BRIGHTLOGIC BLUETOOTH AKTUALISIERUNG

Unser BrightLogic-Dosiersystem für die Textilpflege wurde um die neueste Bluetooth-Technologie zur Kommunikation zwischen dem PC/Laptop des Benutzers und dem BrightLogic-Dosiersystem aktualisiert.

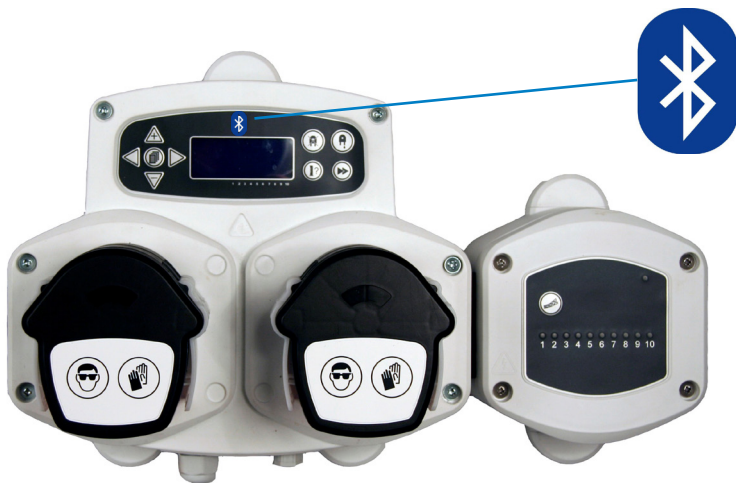
- Ein neuer Bluetooth USB-Dongle ersetzt den aktuellen RF-Dongle für alle neuen BrightLogic-Waschdosiersysteme
- Die neue BrightLogic-Waschdosiersystem-Computersoftware mit Bluetooth-Scan-Funktion steht auf der Brightwell-Website zum Download zur Verfügung
- Die neue BrightLogic-Waschdosiersystem-Software ist abwärtskompatibel
- Bluetooth-fähige BrightLogic-Waschdosiersysteme verfügen über ein Bluetooth-Symbol über dem LCD-Bildschirm zur einfachen Identifizierung
- Zuverlässigere Datenübertragung zwischen einem PC/Laptop und dem BrightLogic-Waschdosiersystem

Dank des neuen BrightLogic Bluetooth USB-Dongles ist eine einfache Kommunikation zwischen dem PC/Laptop und dem Bluetooth-fähigen BrightLogic-Waschdosiersystem möglich. **Der neue BrightLogic Bluetooth-Dongle ist nicht abwärtskompatibel;** der ältere BrightLogic RF-Dongle wird noch für die BrightLogic-Waschdosiersysteme vor Dezember 2018 im Feld benötigt. Die BrightLogic-Waschdosiereinheiten können mit dem aktualisierten Bluetooth-fähigen System anhand eines Bluetooth-Symbols über dem LCD-Bildschirm ganz einfach identifiziert werden. Diese Bluetooth-Technologie ist für das BrightLogic-Waschdosiersystem spezifisch; das generische Bluetooth, das in den meisten PCs/Laptops zu finden ist, kann nicht mit dem BrightLogic-Waschdosiersystem gekoppelt werden.
